総室発第78号

敦賀発電所発電用原子炉設置変更許可申請書

(2号発電用原子炉施設の変更)

本文及び添付書類の一部補正

第 7.5.7.2.2 図 標準応答スペクトル

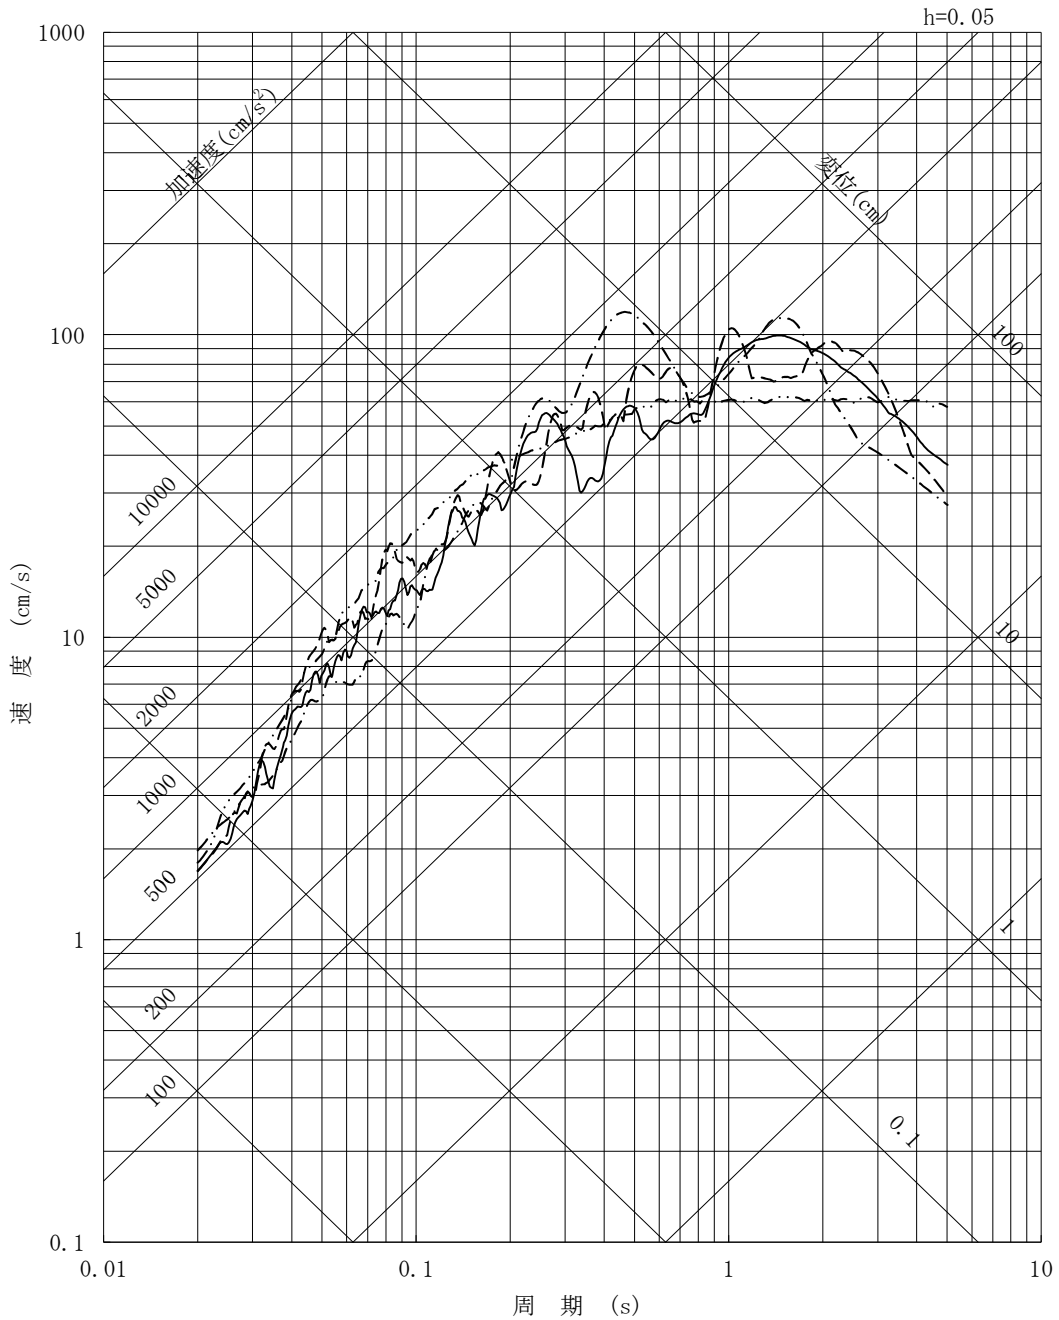
頁	行	補 正 前	補 正 後
6-7-5 -20	上1と 上2の間	(記載の追加)	<u>(3) 標準応答スペクトル</u> <u>による評価</u> <u>「実用発電用原子炉及</u> <u>びその附属施設の位置、</u> <u>構造及び設備の基準に関</u> <u>する規則の解釈」別記2</u> <u>における標準応答スペク</u> <u>トルを対象とする。地震</u> <u>基盤相当面における標準</u> <u>応答スペクトルを第</u> <u>7.5.7.2.2 図, そのコン</u> <u>トロールポイントを第</u> <u>7.5.7.2.2 表に示す。</u>
6-7-5 -20	上2	<u>(3)</u>	<u>(4)</u>
6-7-5 -20	上3	前述の <u>(1) 及び (2)</u> での ...	前述の <u>(1) ~ (3)</u> での...

第 7.5.7.2.3 図 震源を特定せず策定する地震動の応答スペクトル  
(水平方向)

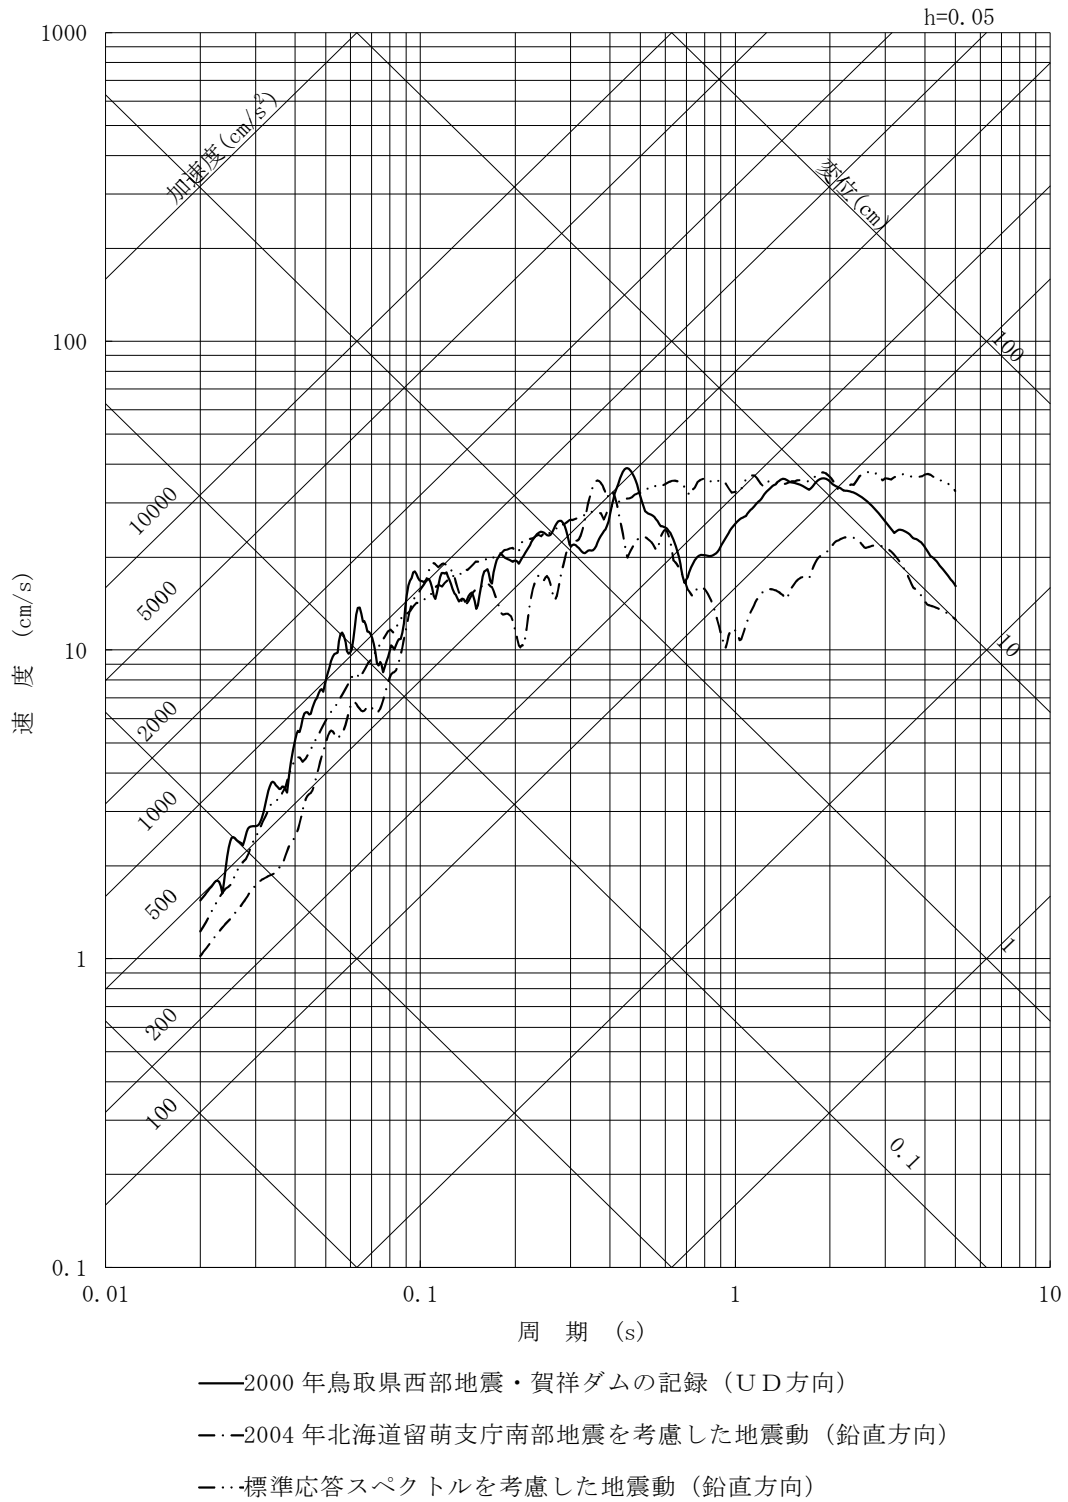
頁	行	補 正 前	補 正 後
6-7-5 -20	上 4 ～ 上 6	<p>…として <u>2000 年鳥取県西部地震での賀祥ダムの観測記録及び 2004 年北海道留萌支庁南部地震を考慮した地震動の応答スペクトルを第 7.5.7.2.2 図及び第 7.5.7.2.3 図に示す。</u></p>	<p>…として、<u>2000 年鳥取県西部地震での賀祥ダムの観測記録，2004 年北海道留萌支庁南部地震の基盤地震動及び標準応答スペクトルを考慮する。</u></p> <p><u>標準応答スペクトルを考慮した地震動は，地震基盤相当面（S 波速度 2200m/s 以上の地層）で策定された標準応答スペクトルに適合する模擬地震波を作成し，第 7.5.6.2 表に示す地震動評価に用いる地下構造モデルを用いて，地震基盤相当面と敷地の解放基盤表面相当位置との地盤物性の相違による影響等を考慮して評価した地震動とする。地震基盤相当面は，E.L. -88m に S 波速</u></p>

頁	行	補 正 前	補 正 後
			<p><u>度 2200m/s の層の上面として設定する。</u></p> <p><u>「震源を特定せず策定する地震動」の応答スペクトルを第 7.5.7.2.3 図及び第 7.5.7.2.4 図に示す。</u></p>
6-7-5 -20	上 12	…による領域区分を第 <u>7.5.7.2.4 図</u> に…	…による領域区分を第 <u>7.5.7.2.5 図</u> に…
6-7-5 -20	下 10	…して第 <u>7.5.7.2.5 図</u> に示す。第 <u>7.5.7.2.5 図</u> によると…	…して第 <u>7.5.7.2.6 図</u> に示す。第 <u>7.5.7.2.6 図</u> によると…
6-7-5 -21	下 1	<u>同 図</u> より，加藤他 (2004) のスペクトル__ は全ての周期帯において…	<u>第 7.5.7.3.9 図</u> 及び第 <u>7.5.7.3.10 図</u> より，加藤他 (2004) のスペクトル及び標準応答スペクトルを考慮した地震動は全ての周期帯において…
6-7-5 -73 と 6-7-5 -74 の 間		(記載の追加)	別紙 6-7-5-1 を追加する。
